ქალაქ თბილისის მუნიციპალიტეტის არქიტექტურის სამსახური

გადაწყვეტილება № 4334389

ქ. თბილისში, ჭუჩა ვჯიქია, №5-ში (საკ. კოდი №01.14.05.006.054) მდებარე მშენებლობადამთავრებული ობიექტის (№5 მრავალბინიანი საცხოვრებელი სახლი – IV კლასი) ექსპლუატაციაში მიღებაზე უარის თქმის შესახებ.

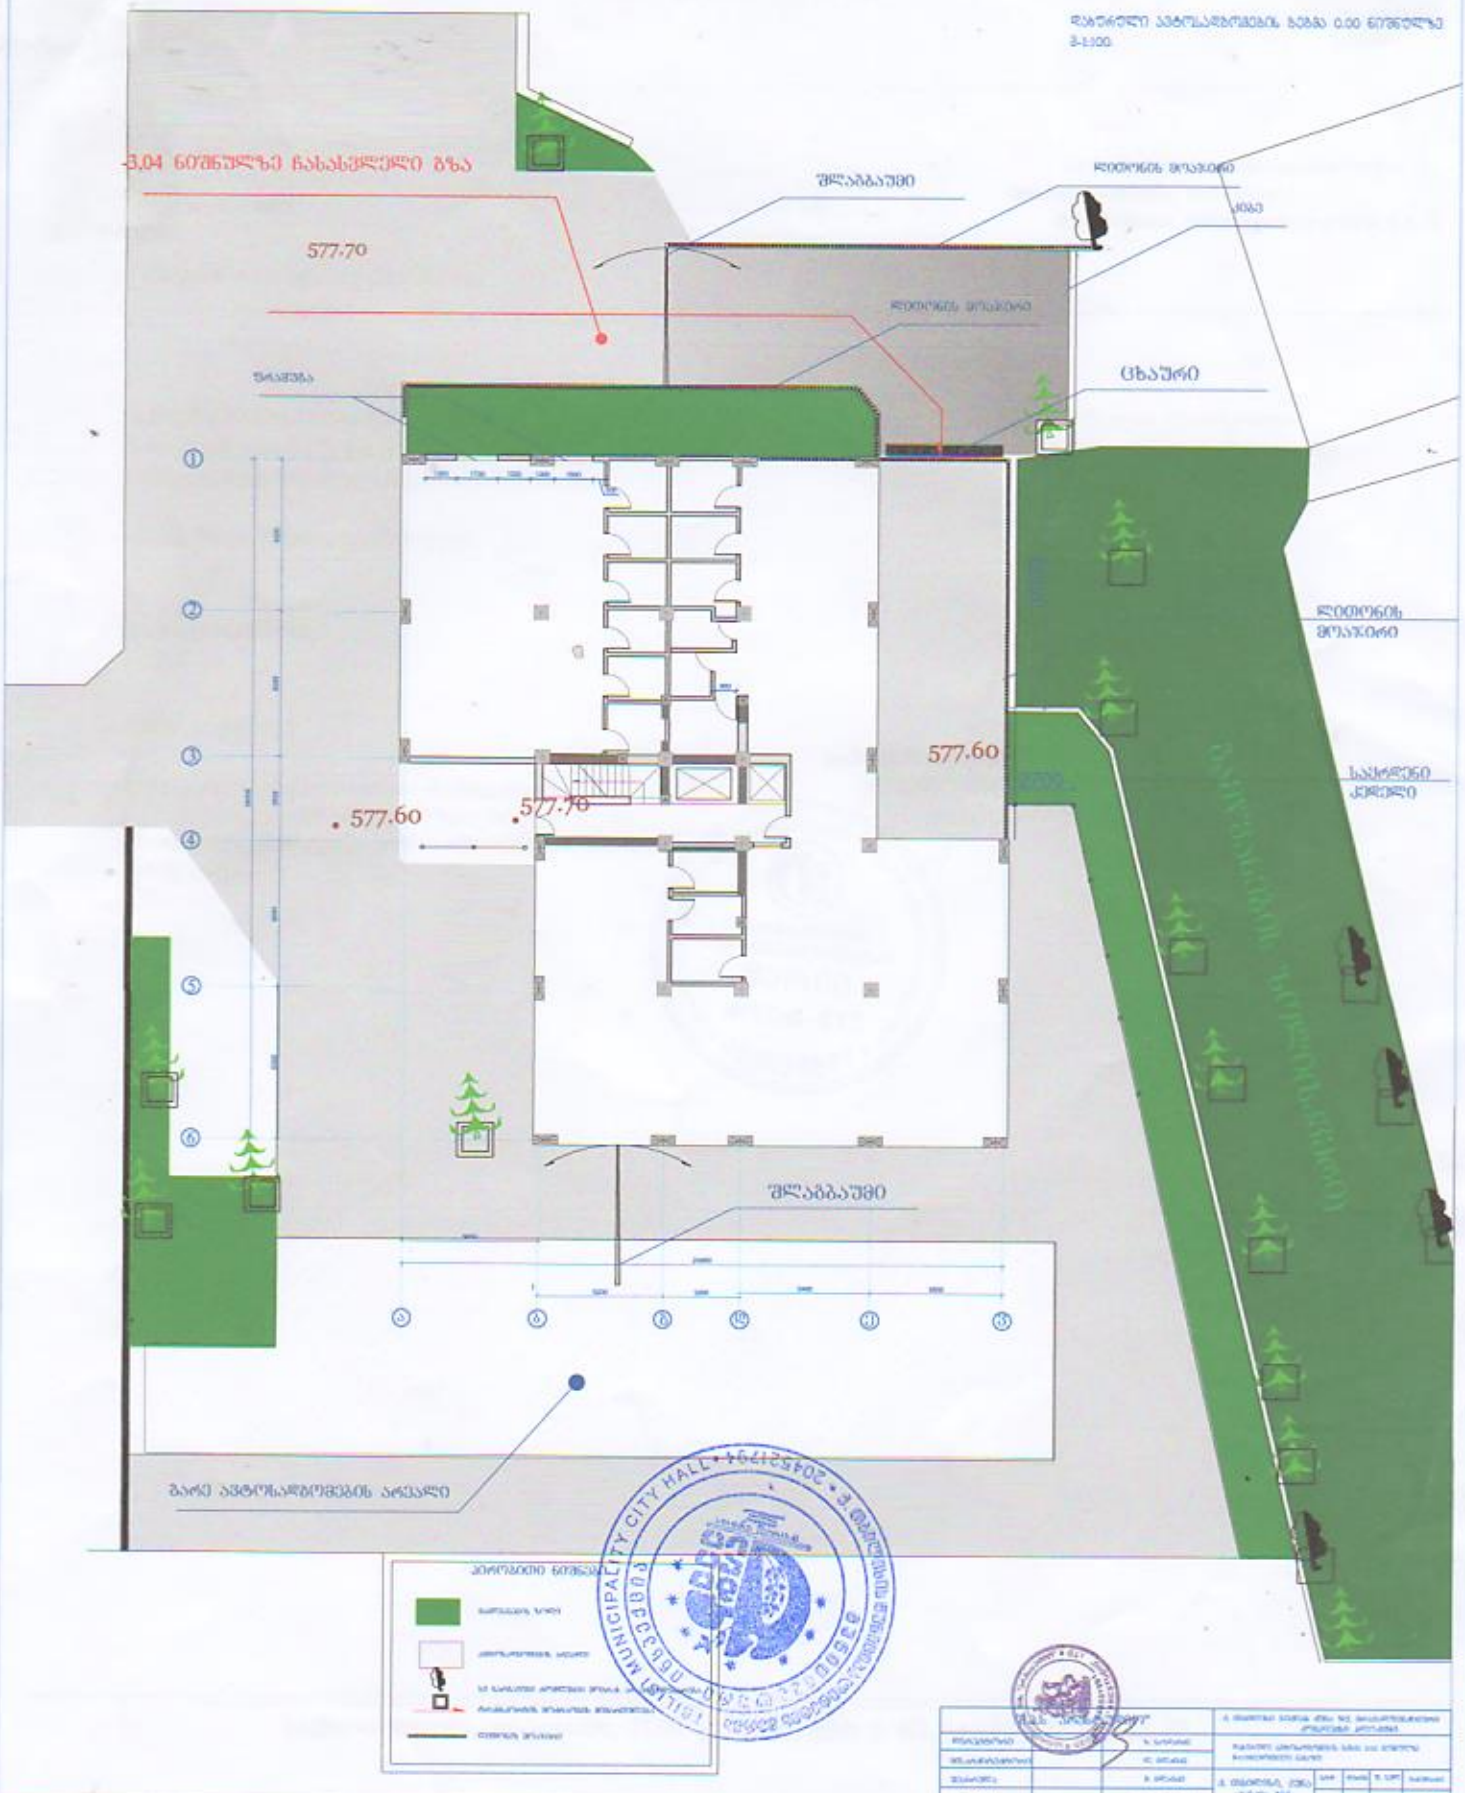
თქვენი N19/01183381858-17 განცხადების პასუხად გაცნობებთ, რომ წარმოდგენილი აზომვითი ნახაზი შეესაბამება ქ. თბილისში, ქუჩა ჯიქია, N5-ში (საკადასტრო კოდი N01.14.05.006.054) მდებარე ობიექტზე არსებულ მდგომარეობას.
